监理工程师通知单

工程名称：定边县公布井光伏园区（P2区）110KV 升压站建设工程

编号：GBJGF-B1-008

关于 P2 区 110KV 升压站现场施工质量问题

附件：问题照片 3 张

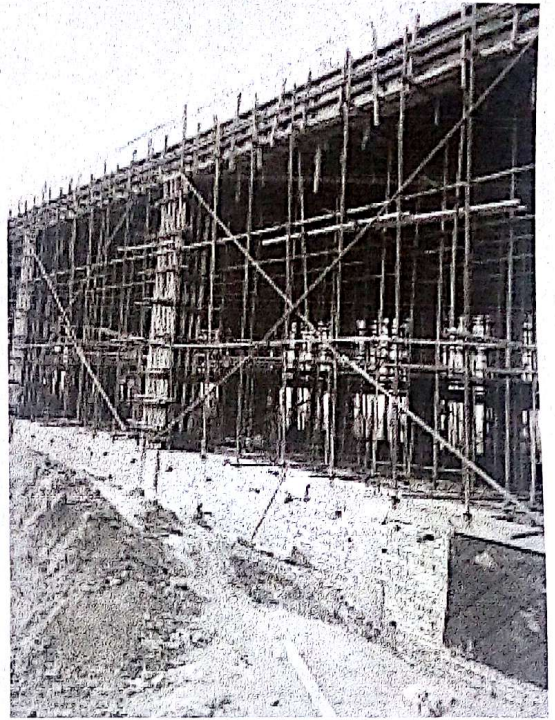
- 1、电气楼排架东西向无剪刀撑，南北向剪刀撑角度不符合规范要求。
- 2、电气楼排架大跨度梁底中间排架支撑不到位。
- 3、电气楼排架立杆底部悬空，未有可靠支撑。
- 4、水泵房集水井位置与图纸不符，且深度不符合要求。
- 5、水泵房防水卷材铺设不符合规范要求，搭接长度不够。

为了保证工程质量，进一步提高施工现场安全文明施工，以上问题要求你单位在 2017 年 3 月 14 日前给予我监理部书面回复，并在整改完成后通知我监理部验收，验收合格后方可进入下一道工序，否则一切后果由你单位负责。另水泵房集水井位置与图纸不符，我监理部已多次提醒，但你单位仍然未按要求进行整改，并且已进入防水施工，现要求你单位将防水卷材移除，对集水井进行整改。若再次出现此类情况，将对你单位实行经济考核。

- 1、电气楼满堂脚手架搭设不规范已按脚手架搭设规范整改。
- 2、电气楼梁底支撑已按要求在梁底杆中间部位加立杆支撑。
- 3、电气楼脚手架底部悬空处已用垫板垫实, 无悬空。
- 4、水泵房集水坑位置、深度已按施工图设计要求整改 (附图)。
- 5、水泵房防水铺设已按要求整改。

经复查, 已对通知单中的问题进行整改。
